もんじゅ安全対策ピアレビュー委員会（第7回）

「もんじゅ」安全対策ピアレビュー委員会
第 6 回審議の議事内容（案）

第6回委員コメントと対応について

(コメント回答) 原子炉停止系の考え方

(1) スクラム試験結果（水中&Na中）

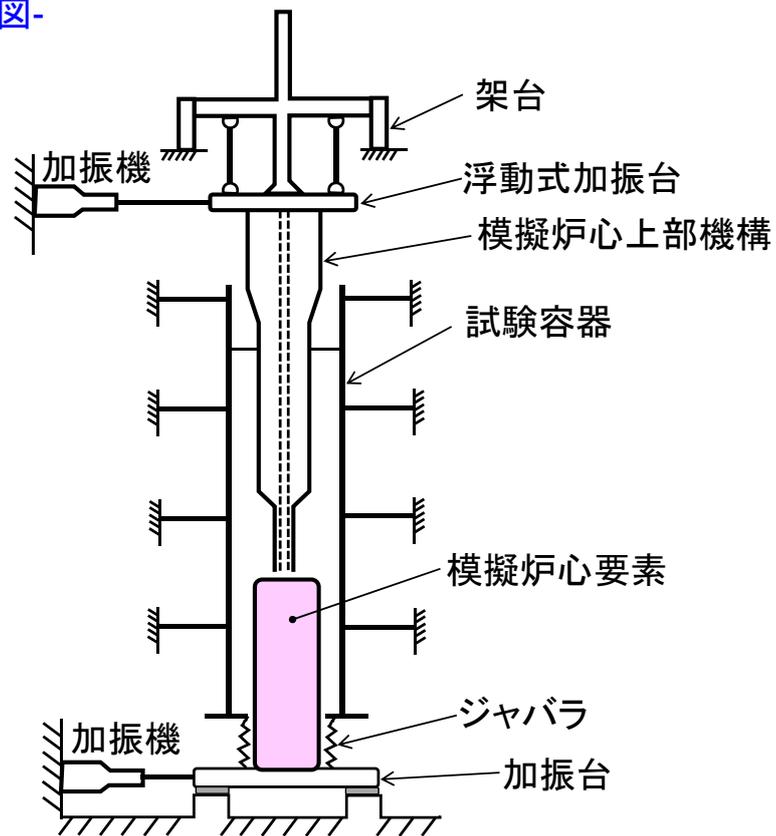
「原子炉停止系の考え方」(第2回委員会)に 対するコメント

- 制御棒駆動機構の実証試験での共通要因故障の
分析と、故障頻度の評価
- 制御棒駆動機構の故障頻度を踏まえた、原子炉停
止機構の信頼性評価

- 結果は全てスクラム挿入に成功している。
- 統計処理により、スクラム失敗確率を算出。

C/R駆動機構1本の挿入失敗確率は、以下の通り。

$1.8 \times 10^{-4} / \text{demand}$ （95%信頼水準）
